Vedr. Tunnel mellom Austrepollen og Nordrepollen, med utvidelse av arealplan.

Skisse alternativ J

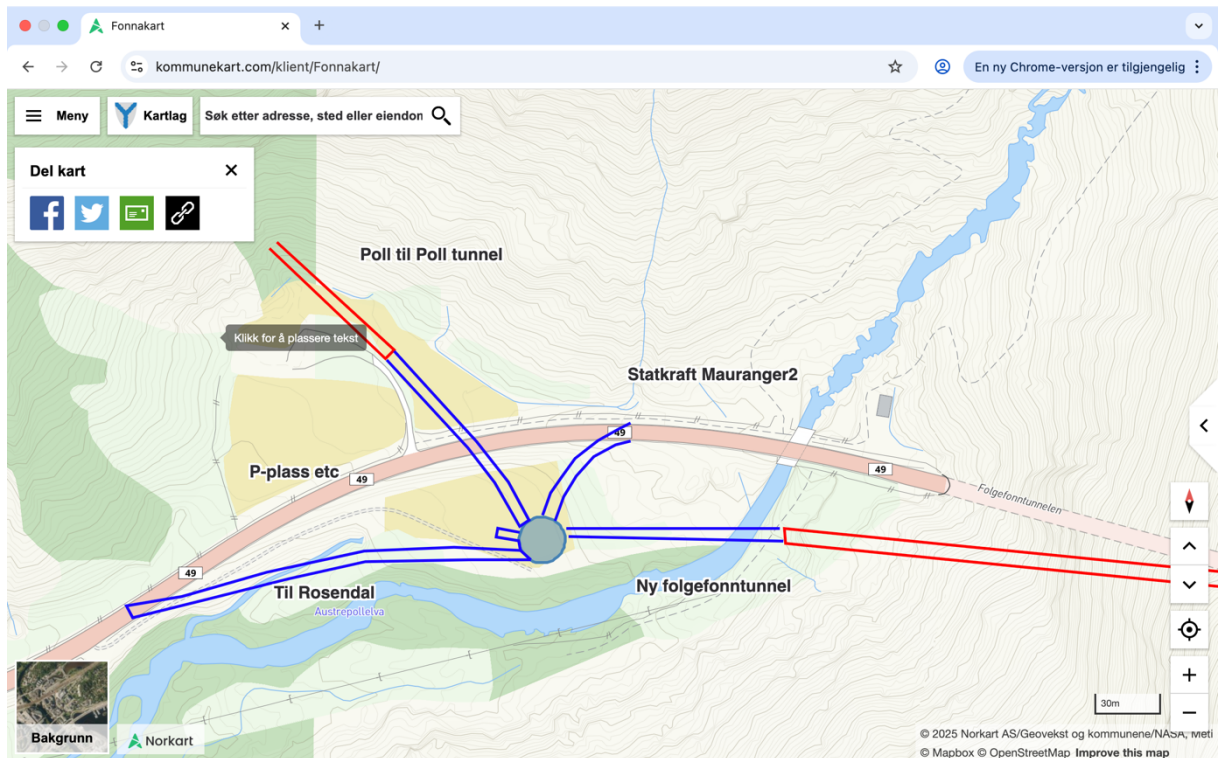
Alternativ J

Tanken er at Folgefonntunnelen blir strossa ut med nytt løp, slik at ein endrar retning på veg. Det vert bygd ny bru over elva. Det gamle på hugget til Folgefonntunnelen kan brukas av Statkraft og Mauranger2.

Statkraft kostar ny bru og forandring av tunnellopp av Folgefonntunnelen.

Område mellom poll til poll tunnel og vegen til Rosendal kan brukast til buss stopp, ladestasjon, p-plass etc.
